**Dostawa i montaż wraz z zaprojektowaniem i uruchomieniem instalacji paneli fotowoltaicznych w ramach Projektu pn. „ODNAWIALNE ŹRÓDŁA ENERGII DLA SZKOŁY PODSTAWOWEJ W STRZELCACH WIELKICH”**

**Znak : ZP.271.15.2020**

**WYJAŚNIENIA NR 2**  
**do zapisów Specyfikacji Istotnych Warunków Zamówienia**

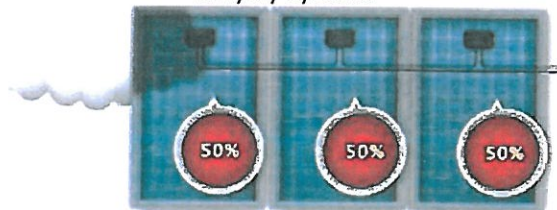
Czy Zamawiający wykonywał koncepcję wstępną rozmieszczenia wszystkich modułów na dachach budynków szkoły?

Z wstępnych wyliczeń na podstawie Geoportalu wynika, iż wymagana ilość modułów tj. ponad 400 szt. nie zmieści się na wskazanych dachach, jeżeli zamontujemy je prawidłowo — zgodnie ze sztuką.

Czy zatem Zamawiający potwierdza, że wymagana moc się zmieści na wskazanych dachach?

Czy jeśli wymagana ilość modułów się nie zmieści na wskazanych dachach — Zamawiający przewiduje dodatkowo wyznaczenie np. powierzchni gruntu?

Czy Zamawiający dopuszcza zmniejszenie zakresu zamówienia ? ( tj. zmniejszenie mocy instalacji?)

- a) Zamawiający potwierdza, że oczekuje montażu instalacji na dachu.
- b) W przypadku, gdy Wykonawca przedstawi koncepcję rozmieszczenia paneli na dachu i jeżeli okaże się, że wymagana liczba paneli nie zmieści na dachu, co potwierdzi inspektor nadzoru inwestorskiego, Zamawiający wskaże dodatkową lokalizację: elewację lub grunt.
- c) Zamawiający nie dopuszcza zmniejszenia mocy instalacji do poziomu niższego niż jest to wskazane w SIWZ.

Zwykły system.

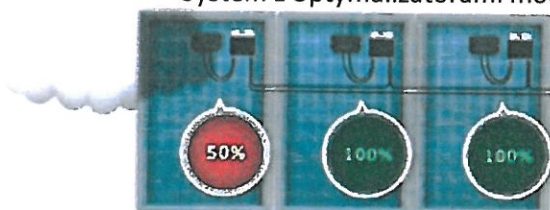
Czy w związku z licznymi przeszkodami na dachach budynków, które powodują czasowe zacinienie (kominy, inne konstrukcje) Zamawiający dla prawidłowej pracy instalacji wymaga montażu optymalizatorów mocy dla każdego modułu?

Zamawiający dopuszcza zastosowanie optymalizatorów mocy. Ponadto Zamawiający przypomina, że przedmiotowe projekty muszą być uzgodnione z rzeczoznawcą ds. PPOŻ oraz instalacje muszą być wykonane w całości zgodnie z tymi projektami.
